Änderung der digitalen Elektronik von 3 Ausgängen (172216) in 5 Ausgänge (172286)

Betroffene Modelle: alle Modelle Teka 18/20 ST

Kennzeichnung der digitalen Elektronik (blauer Transformator der Leistungsplatine)

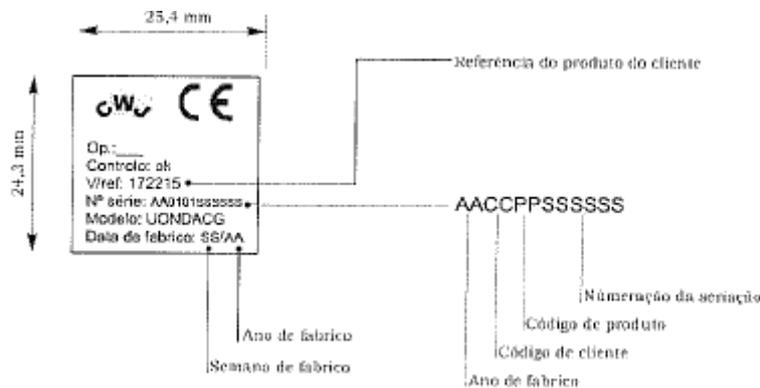
Seriennummer	Digitale Elektronik	Lösung/ Solution
Vor Nr.174074982	ET-Nr. 172216	Ersetzen durch ET-Nr. 172216 Alternativ 172286+Verdrahtung
Ab Nr. 174074982	ET-Nr. 172286	Ersetzen durch ET-Nr. 172286

Wegen der Änderung von 3 in 5 Ausgänge sind die ET-Nr. der digitalen Elektronik **nicht** austauschbar. Sollte die ET-Nr. 172216 durch die neue Elektronik 172286 ersetzt werden muss man auch die Verdrahtung mit der ET-Nr. 172290 ersetzen.
